# **Atividade de Produção e Escoamento de Petróleo e Gás Natural do Polo Pré-Sal da Bacia de Santos – Etapa 3**

**Resposta ao Parecer Técnico nº 23/2018-  
COPROD/CGMAC/DILIC**

**Capítulo II.2 – Caracterização da Atividade  
Capítulo II.3 – Análise de Alternativas**

**Figura 2** – Trecho da figura II.2.1.5.2.13-1 revisada e apresentada no Anexo II.2-2

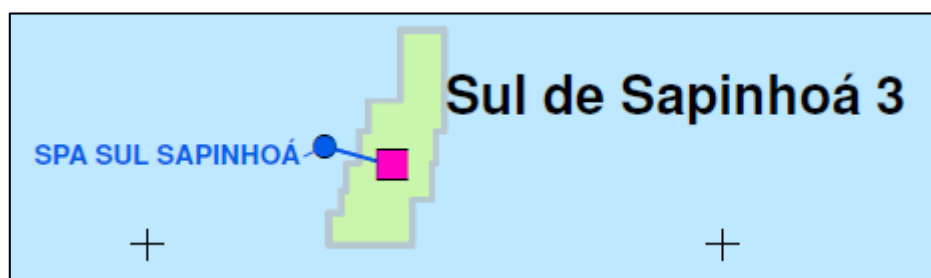
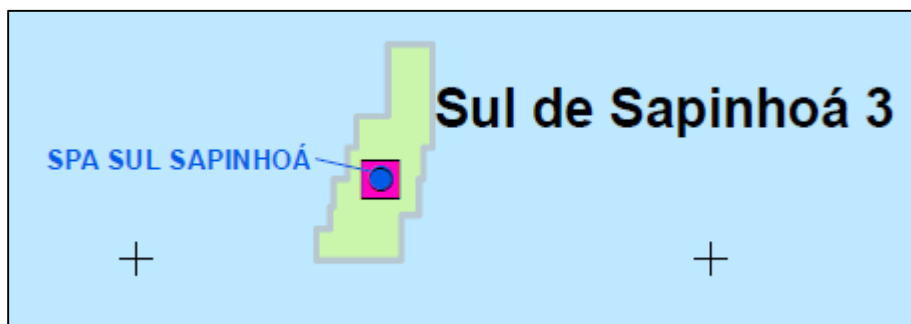
*Foram também apresentados mapas com a localização dos poços (Figuras II.2.1.5.2.13-1 a II.2.1.5.2.13-5). Nestes mapas, cabe notar que, na “Figura II.2.1.5.2.13-2”, o poço do SPA Sul de Sapinhoá se encontra fora dos limites do bloco, o que ocorre também para o DP de Libra 3 (figura II.2.1.5.2.13-5). Já no DP de Sépia, representado na “Figura II.2.1.5.2.13-3”, há linhas de poços também fora dos limites do bloco. Portanto, a PETROBRAS deve justificar adequadamente a localização de poços e linhas fora dos limites dos blocos.*

**Resposta/Esclarecimentos:** A figura II.2.1.5.2.13-2 referenciada no questionamento ilustra a localização dos poços na área de Júpiter e Campo de Sépia. A figura II.2.1.5.2.13-1 do EIA apresenta a localização dos poços no Campos de produção de Lula Oeste, Sul de Lula e Sul de Sapinhoá e na área de Sagitário. Nesta figura o poço produtor de Sul de Sapinhoá (na cor rosa) encontra-se apresentado dentro dos limites do bloco. O poço SPS-096, cujas coordenadas são X=681056 e Y=7128137 (SIRGAS 2000 UTM MC 45W), encontra-se dentro da área de avaliação "Sul de Sapinhoá". A linha azul foi utilizada para apontar a denominação do SPA de Sul de Sapinhoá, pois ficaria ilegível inserir o nome dentro do bloco. Reconhecemos, entretanto, que o ponto azul que representa o SPA deveria estar dentro do bloco, que representa o poço do SPA de Sul de Sapinhoá, motivo pelo qual rerepresentamos a figura a seguir.
